**VERBALE DI DELIBERAZIONE
DEL CONSIGLIO DIRETTIVO DEL PARCO AGRICOLO SUD MILANO**

Oggetto: Parere di conformità al Piano Territoriale di Coordinamento (P.T.C.) del Parco Agricolo Sud Milano della Variante n. 3 al Piano di Governo del Territorio (P.G.T.) del Comune di Tribiano, adottata con deliberazione di Consiglio Comunale n. 23 del 21/07/2022 (deliberazione immediatamente eseguibile).

RELAZIONE TECNICA:

Rotatoria S.P. 39/via Rossini – via Buozi (Tribiano e Mediglia)

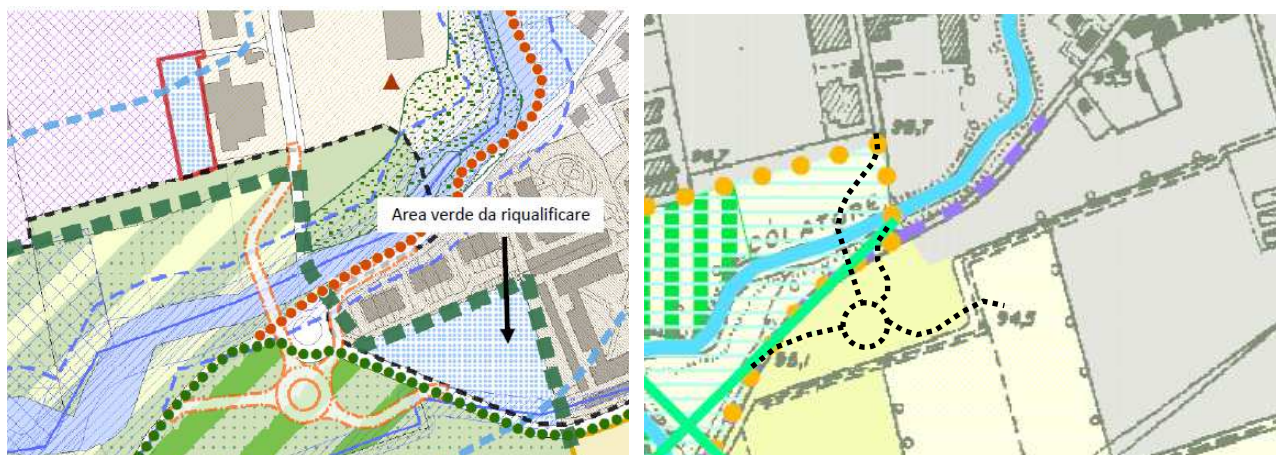
- **M5) La Variante include la previsione di due rotatorie lungo la Strada Provinciale 39 “Cerca”**, la prima prevista all’intersezione tra la S.P.39 e la via Addetta (esterna al Parco), la seconda posta all’intersezione tra la S.P.39 la via Rossini e la via Buozi che interessa direttamente i “*territori agricoli di cintura metropolitana*” (art. 25 n.t.a. P.T.C.) del Parco lungo il confine tra il territorio comunale di Tribiano e quello di Mediglia.

Il progetto definitivo/esecutivo delle rotatorie è oggetto di una Conferenza di Servizi, indetta, con nota Prot. gen. n. 0158028 del 17/10/2022, dal Settore strade e mobilità sostenibili della Città metropolitana di Milano, nell’ambito della quale il Parco Agricolo Sud Milano ha espresso il proprio parere di competenza, al quale si rimanda, con deliberazione del Consiglio Direttivo Rep. n. 30 del 29/11/2022, ritenendo la previsione della rotatoria ammissibile e richiedendo di prevedere opportune misure di inserimento ambientale dell’opera.

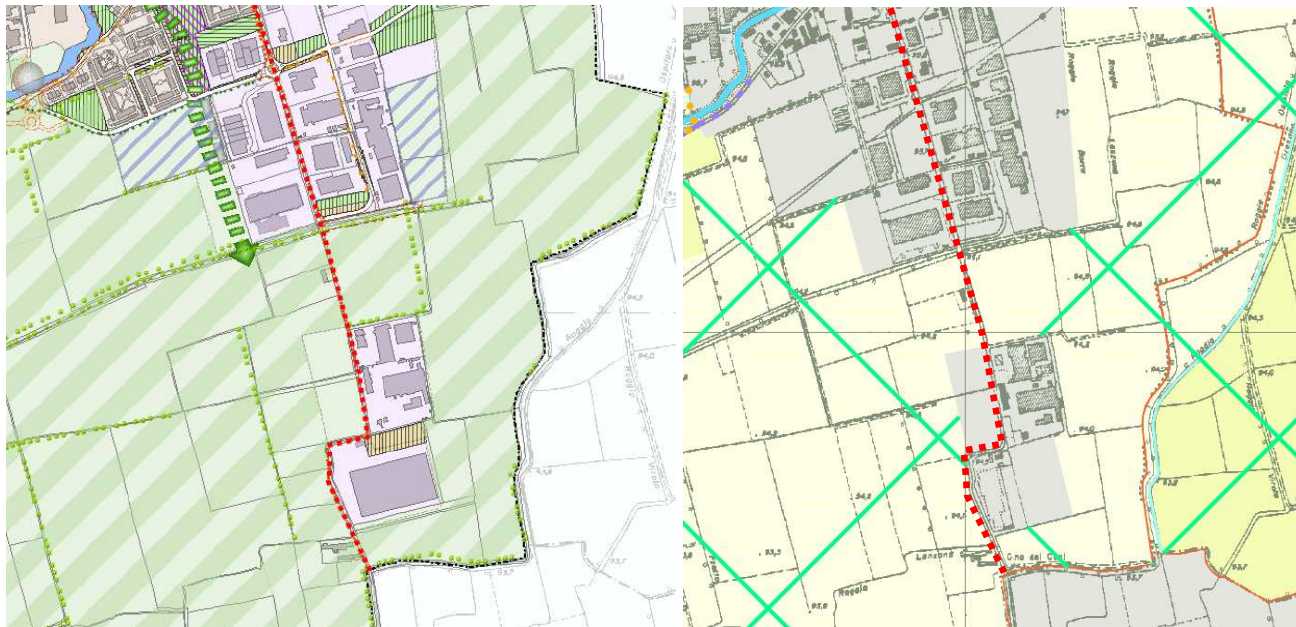
- **M11) Modifica del tracciato del ponte di scavalco sul canale Addetta** per ovviare a problemi di pendenze emersi in fase di progettazione. La modifica del progetto del ponte comporta, altresì, la traslazione verso sud della rotatoria esistente posta lungo la Strada comunale 705.

La nuova configurazione del ponte e la rotatoria interferiscono direttamente con i “*territori agricoli di cintura metropolitana*” (art. 25, n.t.a. P.T.C.) del Parco Agricolo Sud Milano che, per la loro collocazione, compattezza e continuità e per l’alto livello di produttività, sono destinati all’esercizio ed alla conservazione delle funzioni agricolo-produttive, assunte quale settore strategico primario per la caratterizzazione e la qualificazione del Parco regionale.

In particolare, il nuovo tracciato del ponte interferisce direttamente con la “*zona di protezione delle pertinenze fluviali*” (art. 33, n.t.a. P.T.C.) dell’Addetta, a sua volta interamente ricompresa nel perimetro della “*proposta di parco naturale*” (art. 1, n.t.a. P.T.C.) e comprendente le aree interessate dalla presenza dei corsi d’acqua naturali e dei relativi ambiti vallivi in cui gli interventi sono indirizzati al rafforzamento, alla costruzione e alla valorizzazione dei caratteri di naturalità ed al consolidamento idrogeologico, oltre che con un “*Percorso di interesse storico-paesistico*” (art. 43, n.t.a. P.T.C.) costituito dalla Strada comunale 704, di particolare interesse per la percezione del paesaggio agrario del Parco.

Il ponte di scavalco sull’Addetta così come la nuova rotatoria ricollocata più a sud rispetto all’attuale determinano un notevole impatto sull’ambito fluviale del corso d’acqua e sui territori agricoli del Parco, comportando la frammentazione e la marginalizzazione di porzioni di territorio di rilevante interesse ai fini dell’esercizio delle attività agricole oltre che un notevole impatto paesaggistico in corrispondenza di un

In considerazione del fatto che la nuova configurazione del ponte unitamente alla rotatoria determina impatti peggiorativi sui territori del Parco, si conferma la richiesta di approfondire il progetto motivandone adeguatamente l'effettiva necessità e la valutazione dei relativi impatti in una Dichiarazione di Compatibilità Ambientale, ai sensi dell'art. 14 delle n.t.a. del P.T.C. del Parco, da redigere sulla base di uno studio interdisciplinare che individui e valuti gli effetti negativi, diretti e indiretti, che l'intervento determina sulle diverse componenti ambientali (flora, fauna, suolo, acqua, aria, paesaggio...) e che descriva le misure per ridurre al minimo e compensare tali effetti negativi sull'ambiente.

La definizione degli interventi di compensazione ambientale, finalizzati a ristabilire l'equilibrio ambientale del contesto di intervento, deriva dagli esiti dello studio predisposto che, come detto, dovrà valutare gli impatti ambientali determinati dalla realizzazione del ponte sul colatore Addetta e dalla realizzazione della nuova rotatoria, e individuare le misure per la loro riduzione; gli elementi essenziali dello studio e le soluzioni tecniche da adottare saranno trasfusi in una convenzione da stipularsi con l'Ente gestore del Parco Agricolo Sud Milano, il cui schema sarà approvato, insieme al relativo progetto, con atto deliberativo del Consiglio Direttivo del Parco e successivamente in sede di Autorizzazione Paesaggistica.

Poiché il progetto implica artificializzazione delle sponde dell'Addetta e della relativa zona di protezione delle pertinenze fluviali, gli interventi di compensazione ambientale dovranno essere orientati verso opere di rinaturalizzazione del corso d'acqua al fine di garantire il riequilibrio ambientale del contesto a seguito della realizzazione dell'intervento, così come richiesto dall'art. 33, comma 6, delle n.t.a. del P.T.C..

Il progetto definitivo degli interventi dovrà tendere il più possibile ad una configurazione che minimizzi il consumo di suolo e la marginalizzazione delle aree agricole, valutando una riduzione del diametro della nuova rotatoria e dei raggi di curvatura dei relativi bracci, prevedendo anche la depavimentazione della vecchia rotatoria e del sedime stradale non più utilizzati.
